C I R C U L A R N o . 2

L I C I T A C I Ó N N ° 5 0 0 0 0 5 2 3 6

I N G E N I E R Í A , P R O C U R A Y C O N S T R U C C I Ó N
A M P L I A C I Ó N C R U C E G S C Y - R I O G R A N D E

CONSULTA 11

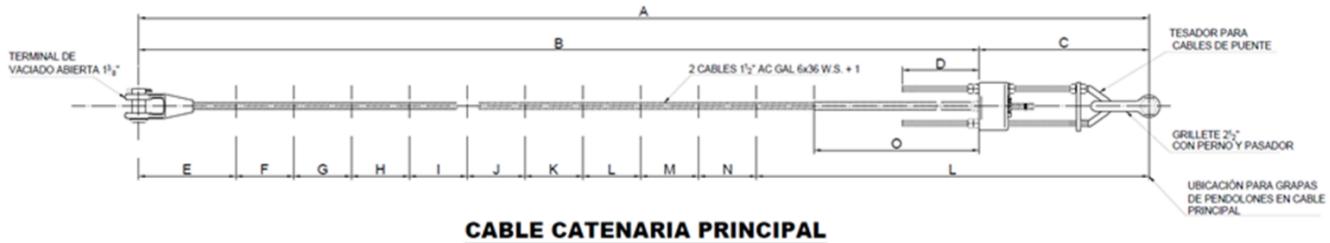
Favor indicar si el cable principal (catenaria) será de diámetro 1 ¾", debido a que en el TDR la planilla de cables indica 1 ¾" y el detalle de accesorios indica que será de 1 ½" como muestra la siguiente figura

Remitirse de acuerdo a las dimensiones indicadas en Plano: SC - GSCY – LI/ME - 0108 - 09 de 10.

CONSULTA 14

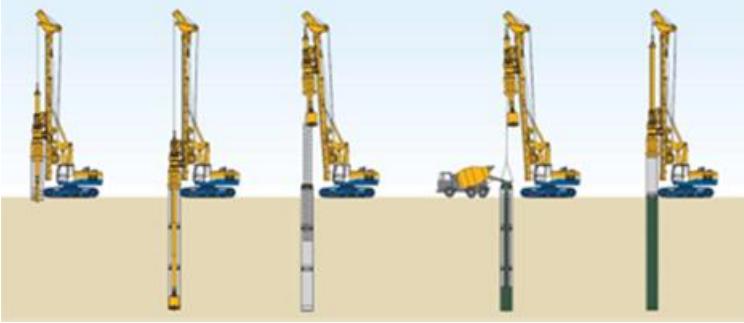
Por favor confirmar que YPFB TRANSPORTE puede aceptar como alternativa utilizar otro método de construcción para la ejecución de los pilotes diferente al método con lodos bentónicos, como ser el Sistema de perforación con camisa recuperable.

Si, se aceptará otro método alternativo de perforación, siempre y cuando se garantice la integridad del pilote.
